Asunto: Solicitud Ampliación Tiempo de Entrega y Autorización Cambio Ficha Técnica contrato 027-00-H- CACOM-5-GRUAL-2021

En referencia al Contrato No. 027-00-H-CACOM-5-GRUAL-2022, cuyo objeto es "Compra e instalación de calentadores de gas para el CACOM-5" me permito informar al Señor Coronel Segundo Comandante y Jefe Estado Mayor CACOM 5 tenga bien autorizar el cambio de la fecha de entrega como de instalación de los calentadores al 19 de agosto de 2022 debido a que los calentadores a comprar no se encuentran en el marcado debido a que la empresa MABE descontinuo la fabricación del calentador de 35 galones de referencia CAGLM3505AN1 y lo cambio por la referencia CAGM35ANS0.

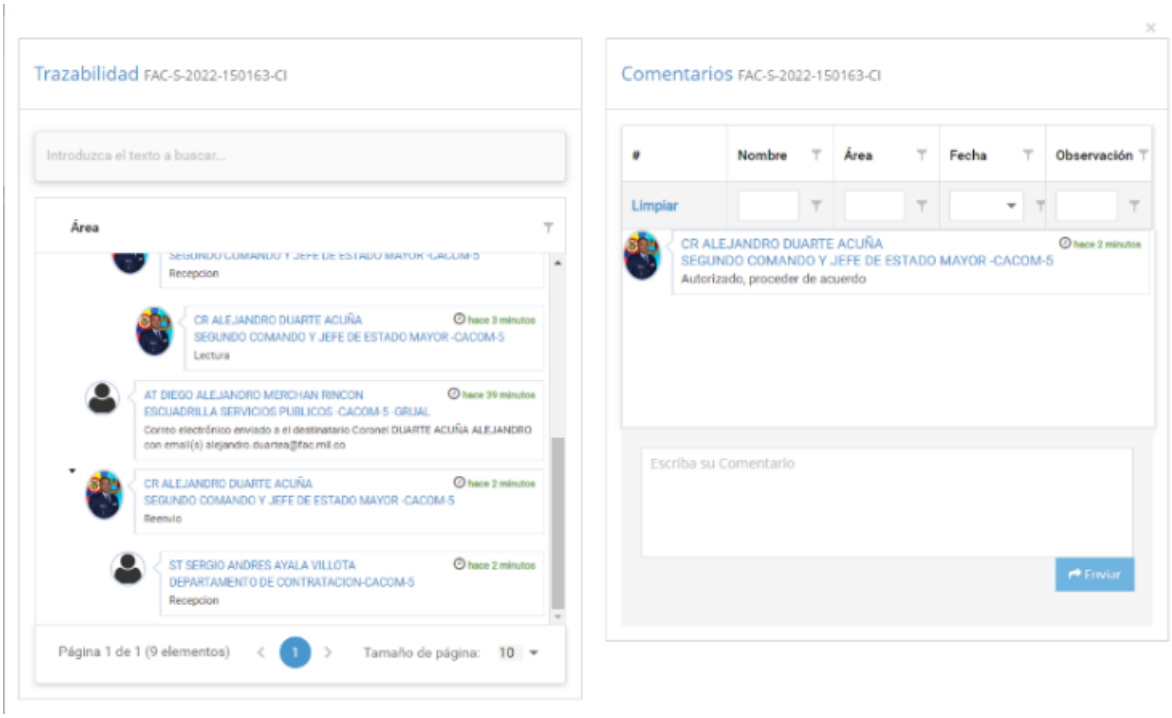
De acuerdo a lo anterior se pide que se autorice el cambio a en las especificaciones

técnicas ya que se esta haciendo un cambio en el color, referencia del calentador.

De acuerdo a lo anterior las características técnicas a cambiar serian el color y el modelo del calentador, por lo cual se solicita la autorización para recepción de estos calentadores luego de realizar cambio en la ficha técnica y se autorice la ampliación del plazo hasta el 19 de agosto de acuerdo al siguiente cuadro:
